**ГОСУДАРСТВЕННОЕ КАЗЕННОЕ  
УЧРЕЖДЕНИЕ  
СВЕРДЛОВСКОЙ ОБЛАСТИ  
«УПРАВЛЕНИЕ КАПИТАЛЬНОГО  
РЕМОНТА ОБЪЕКТОВ  
СОЦИАЛЬНОЙ СФЕРЫ»**

О направлении информации

В ответ на Ваше письмо по вопросу выявленных существенных повреждений несущих конструкций здания после проведения демонтажных работ на основании уведомления от 07.04.2025 № 0704 подрядной организации ООО «РУСКИ» по объекту: «Капитальный ремонт здания психиатрического отделения, назначение: нежилое, Литер А, А1, А2, кадастровый номер: 66:44:0101014:279, по адресу: Свердловская обл., г. Ирбит, ул. Элеваторная 1Б» сообщаем следующее.

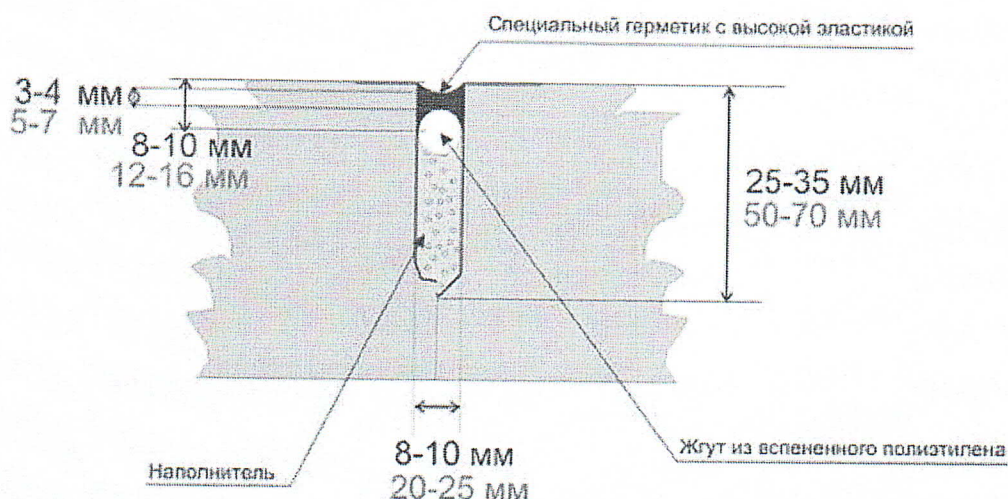
1. Пустота в дверном проеме в осях В-Г/2 связана с устройством закладки существующего оконного проема с последующим устройством дверного, что подтверждается арочной перемычкой на отм. +3,800 выполненной над проемом.

В соответствии с рабочей документацией ш. 1084.2022-АС лист 2, 3 монтажного и отделочного плана в осях Б-Г/2 отсутствуют какие-либо проемы. Соответственно необходимо выполнить демонтаж существующей кладки оконного проема до арочной перемычки с двух сторон, очистить основание от пули и строительного мусора. Выполнить полную закладку данного участка стены от ее фундаментной и подоконной части по оси В-Г/2. Монтаж выполнить с предварительным устройством разделительного гидроизоляционного слоя между кладкой и бетонным фундаментом. Монтаж кладки выполнить кирпичом марки КУРПо 1,4НФ/100/2/15 по ГОСТ 530-2012 на растворе М100, армированную через 3-5 рядов кладки сеткой из Ø4ВрI с ячейкой 100x100мм.
